TB1724

LuK Service Info

Part Nr. 231 0103 10 – 310/310MM TGU6

**New design / Neues Design /
Nouvelle conception / Nuevo
diseño / Nuovo disegno**

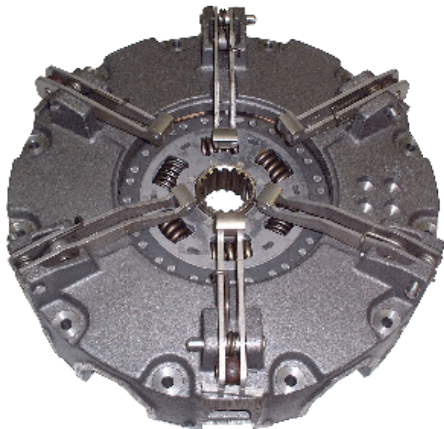
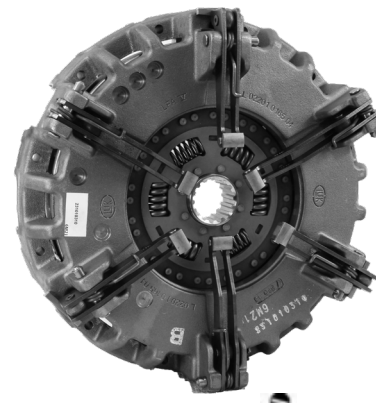
This new design utilises the latest clutch technology, using a vented housing for improved cooling and heat dispersal. Fully interchangeable with existing clutches with no modifications required to vehicle or flywheel. A new fixation bolt set 411 0195 10 12 x M8 x 1.25 x 65mm + Conical washer is supplied with new designs to accommodate the lower housing.g.
